Granskningsutlåtande

DETALJPLAN FÖR SVANESUND CENTRUM, NORRA

Orust kommun
Västra Götalands län

Upprättad den 22 september 2022 av
Sektor samhällsutveckling, Orust kommun

Figur 1 Plankarta med markering över område med belastningsbegränsning eller krav på grundläggning, COWI 2022-07-04

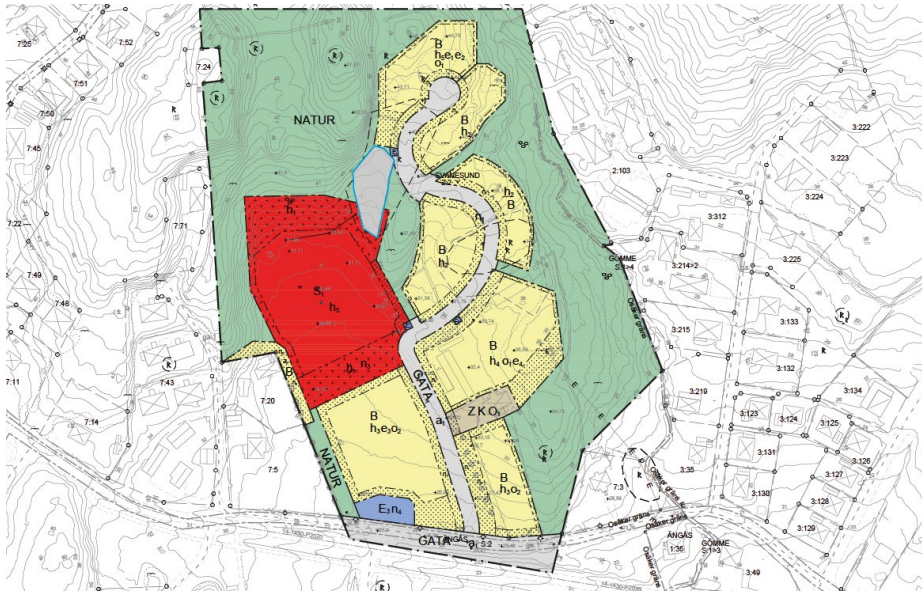
I tidigare yttrande framförde SGI att stabiliteten behöver klarläggas i planområdets norra del. I reviderad PM Geoteknik har stabiliteten inte klarlagts ytterligare, i stället har en kompletterande rekommendation om att grundläggning av lokalgata och byggnader inom planområdets norra del ska ske på berg alternativt på ny fyllning av krossmaterial på berg. Det är otydligt om rekommendationen i PM Geoteknik är framförd för att uppnå tillfredsställande stabilitet för vägen och kvartersmarken. Om det är en förutsättning för tillfredsställande stabilitet så anser SGI att den behöver införas på plankartan. SGI överlåter till Länsstyrelsen och kommunen att bedöma ett lämpligt sätt att säkerställa grundläggningsrekommendationen i PM geoteknik om den behövs för att uppnå tillfredsställande stabilitet.

Risken för blockutfall har utretts i PM bergteknik där två områden med lösa block i slänt har identifierats. Inom dessa områden rekommenderas att blocken skrotas innan bergarbete påbörjas i närheten. I planbeskrivningen finns upplysning om detta med formuleringen "två lösa block i slänt behöver säkras genom skrotning. Däremot saknas bestämmelser i plankartan. Vidare anges i planbeskrivningen att allmän platsmark Natur ska i det södra området iordningställas av kommunen och i det norra av exploatör, samt att detta bl.a. avser bergrensning av de två bergblocken. SGI överlåter till Länsstyrelsen att bedöma om åtgärderna därmed är säkerställda eller om planbestämmelser erfordras.

Länsstyrelsen anser att ovanstående bör säkerställas genom minst ett införande av upplysning i plankarta.

Kommentar: I bilden nedan ligger den geotekniska konsultens förtydligande av det område som kräver grundläggning på berg alternativt ny fyllning av krossmaterial på berg över plankartan. Där kan man se att varken väg eller kvartersmark omfattas av grundläggningskrav för att säkerställa stabiliteten. Ingen bestämmelse bedöms därför behövas eftersom området ligger som allmän plats, natur eller kvartersmark, skola där belastningen regleras genom begränsning av byggrätten.

Plankartan kompletteras med en upplysning om de lösa blocken.
